Rapport de contrôle d'installations électriques à basse et à très basse tension

REF: 166/2026/77041/D01:1

DATE DU CONTRÔLE 22/07/2026 (14:20 - 15:10) **AGENT VISITEUR** David Mathieu
ADRESSE DU CONTRÔLE Rue Pâchis Lamkin 43 - 6920 Wellin **TYPE DE CONTRÔLE** Visite de contrôle vente ancienne installation (8.4.2.)

CONCLUSION : NON CONFORME

Croquis de position élémentaire et descriptif sommaire des tableaux

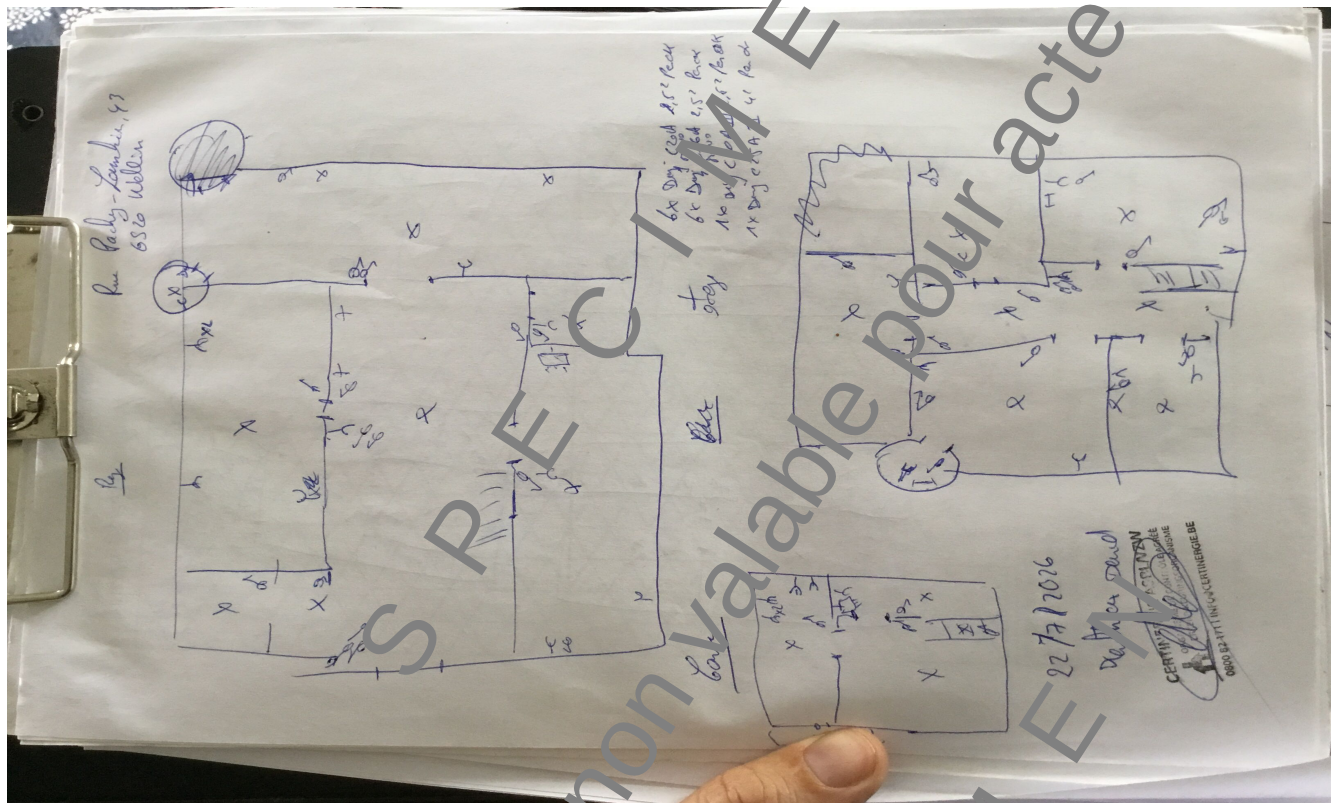
Note : ces croquis ne remplacent pas les schémas unifilaires et de position réglementaires
